Onderwerp Advies Verkeersbesluit instellen parkeerverbod Winkeldijk

Advies in zake instellen parkeerverbod op de Winkeldijk tussen de Dwarskade en de Stokkelaarsbrug te Abcoude.

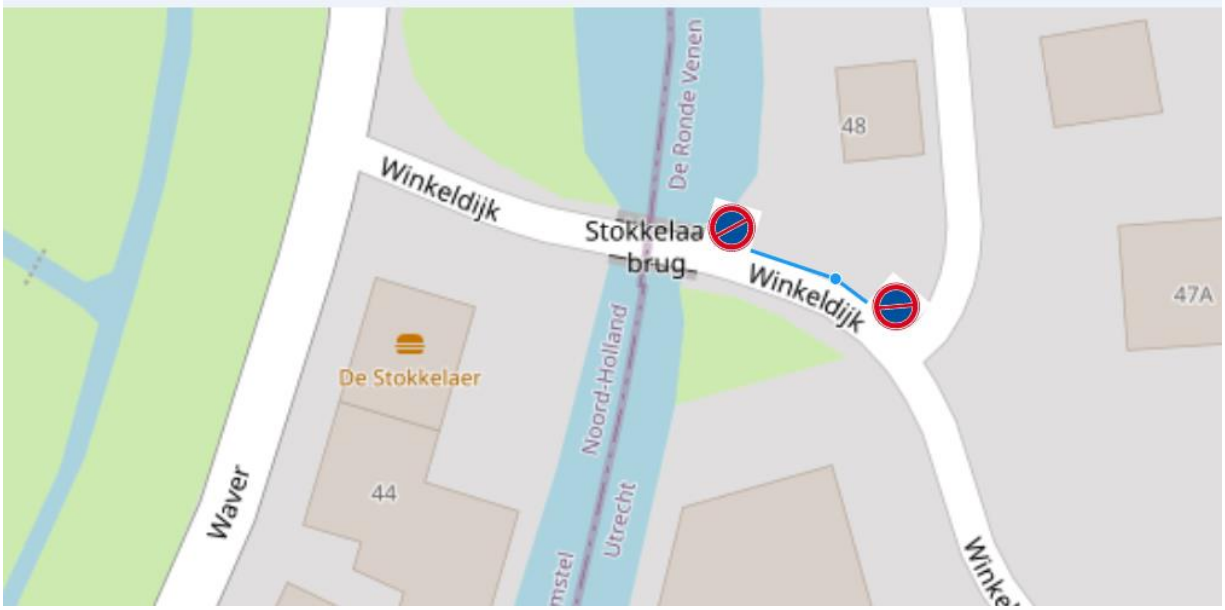
Besluit:
-instellen van een parkeerverbod aan de noordoostzijde van de Winkeldijk te Abcoude tussen de Dwarskade en de Stokkelaarsbrug door plaatsing van verkeersbord E1 ter hoogte van de Winkeldijk 48 en de oprit van de Stokkelaarsbrug aan de Winkeldijk-zijde.
Een en ander conform bijgaande situatieschets.

Ik adviseer:
de maatregel uit te voeren overeenkomstig het voorgenomen besluit en zoals aangegeven op bijgevoegde situatietekening

De maatregel is handhaafbaar, indien de bebording wordt aangebracht volgens bijgevoegde schets.
Ik heb wel bezwaar tegen het instellen van de verkeersmaatregel zoals omschreven in het voorgenomen verkeersbesluit en adviseer positief op onderhavig besluit.
